2017年10月3日

株式会社イマック
LED照明機器グループ 営業部
TEL : 077-585-6771
FAX : 077-585-6773

IWDV-10S-V 生産終了のご案内

生産終了品	⇒	代替機
IWDV-10S-V		IDPA-30M2

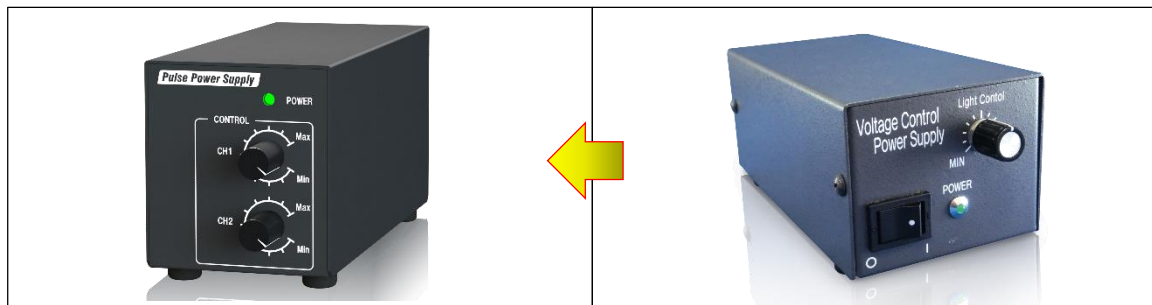
この度、製品に使用している電子部品の生産終了により突然ではございますが、一部製品を生産終了とさせていただくことになりましたので、ご案内申し上げます。
対象製品につきましては、弊社の部品在庫が無くなり次第生産終了致します。後継機につきましては、同等の性能を持つ製品がございませんので、推奨させていただく代替機へ切替えのほどお願い申し上げます。
皆様には大変ご迷惑をお掛けいたしますが、ご了承賜りますよう宜しくお願い申し上げます。

※ラインカメラ、高速カメラ用途としての後継品（推奨代替品）はございません

◆筐体サイズ

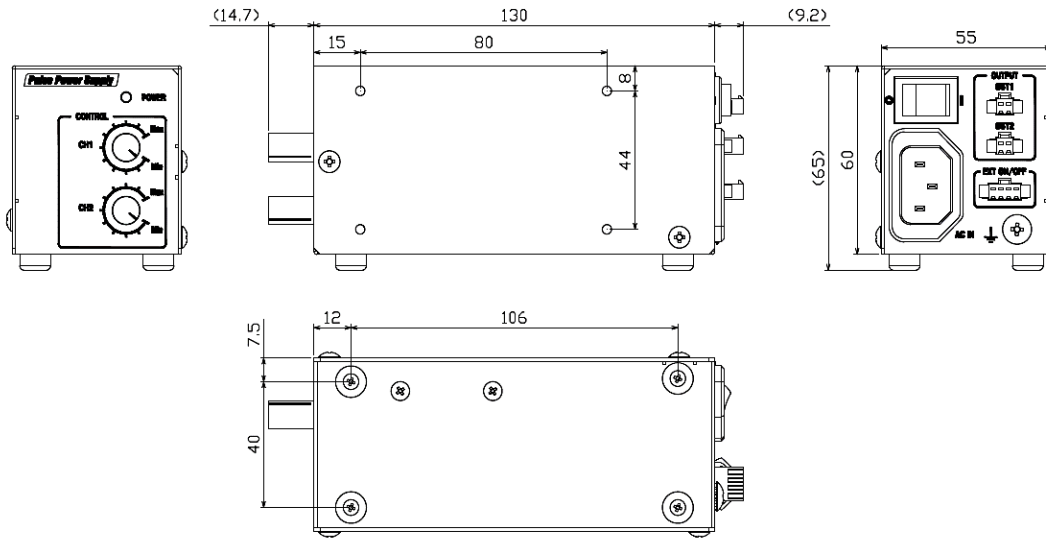
※PWM可変方式のIDPA-30M2は、
ラインカメラ・高速カメラ用途には不向きですのでご注意ください。

<置換えにあたっての注意点>

代替機: IDPA-30M2

生産終了品: IWDV-10S-V
